**Avis délibéré sur le projet de renouvellement et d'extension
d'exploitation d'une carrière de matériaux alluvionnaires**

à Moncel-lès-Lunéville (54)

porté par la société Granulats Vicat

n°MRAe 2024APGE20

Illustration 1: périmètres actuel et sollicité d'autorisation et d'exploitation

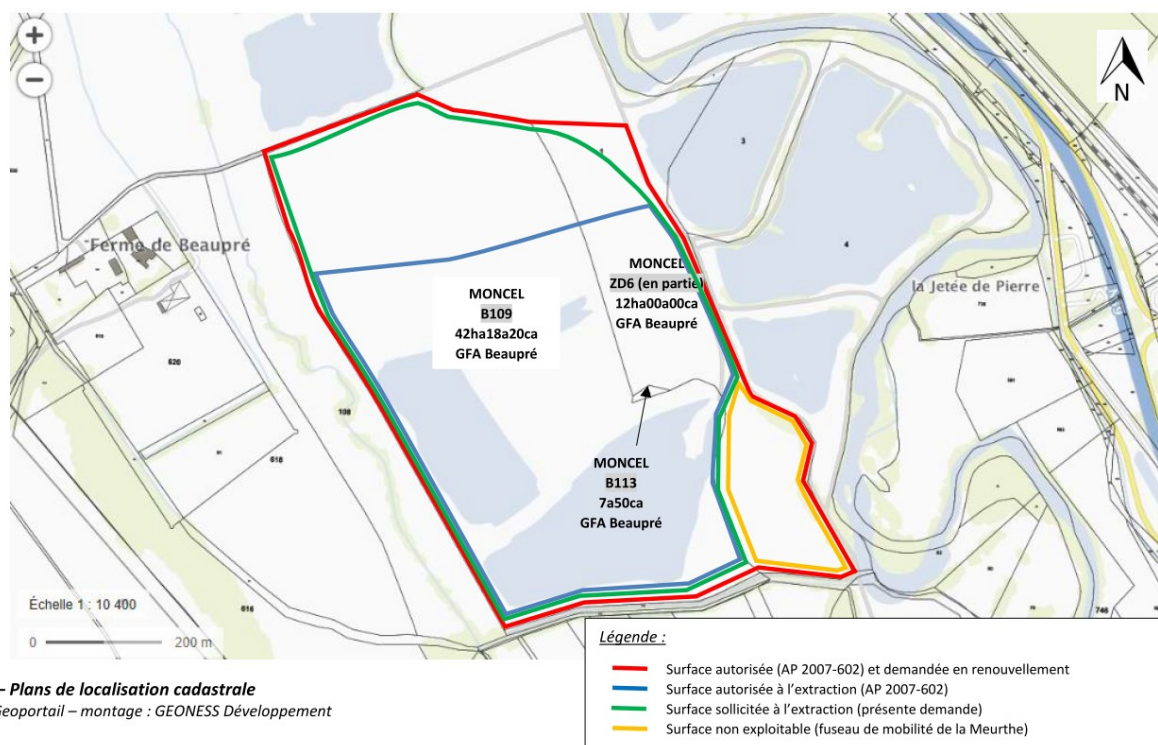
La demande portant sur une extension de l'exploitation ainsi que sur un renouvellement, l'Ae s'est interrogée sur les raisons de la nécessité de renouvellement de l'autorisation accordée en 2009 qui ne sont pas présentées dans le dossier.

Un bilan de fonctionnement aurait permis de mettre en regard les caractéristiques d'exploitation autorisée et la production réalisée et de justifier la nécessité du renouvellement sollicité (cf. chapitre 2.2 du présent avis). L'Ae s'est également interrogée sur le volume total qui, au terme de l'autorisation sollicitée, aura été exploité sur le site de Moncel-lès-Lunéville.

- **d'un bilan d'exploitation sur la durée de l'exploitation autorisée en 2009 ;**
- **d'une projection des volumes et tonnages extraits et à extraire sur la durée totale d'exploitation (écoulée et sollicitée).**

Illustration 2: Phasage de l'exploitation de la carrière

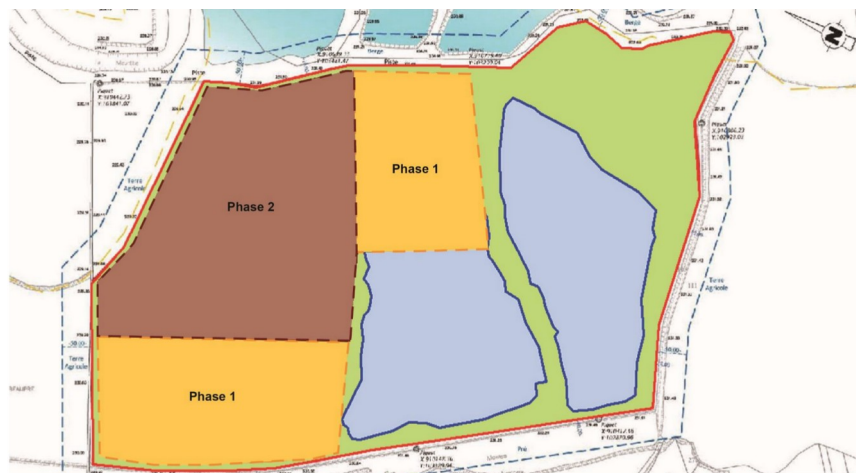
Le dossier explique que l'exploitation est menée en 2 phases de 5 ans chacune (voir illustration 2). Le dossier indique aussi que l'extraction est réalisée pendant 7 ans, suivis de 2 ans d'exploitation supplémentaire permis par une utilisation raisonnée du gisement, puis d'une année pour la remise en état d'un site. L'Ae ne comprend pas l'articulation (voire la cohérence ?) entre ces deux

descriptions de phasage de l'exploitation.

L'Ae regrette l'absence de présentation de la méthode d'extraction, d'autant plus que les illustrations sur la progression de l'extraction font état d'une extraction à la pelle.

- **par la cohérence entre le séquençage de l'exploitation annoncé et les 2 phases projetées ;**
- **en précisant les matériaux utilisés pour la remise en état, leur origine et les volumes nécessaires en regard des volumes disponibles à la suite des opérations de décapage.**

Illustration 6: périmètre d'étude rapprochée pour la faune et la flore

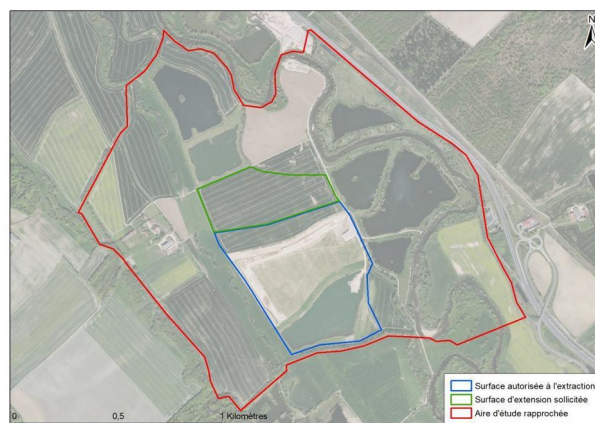
Les inventaires faunistiques et floristiques ont été menés sur une emprise plus large que le périmètre d'autorisation sauf en périphérie sud sans que ce choix ne soit expliqué.

L'Ae recommande au pétitionnaire de compléter son étude par la présentation des cortèges faunistiques et floristiques au sud du projet.
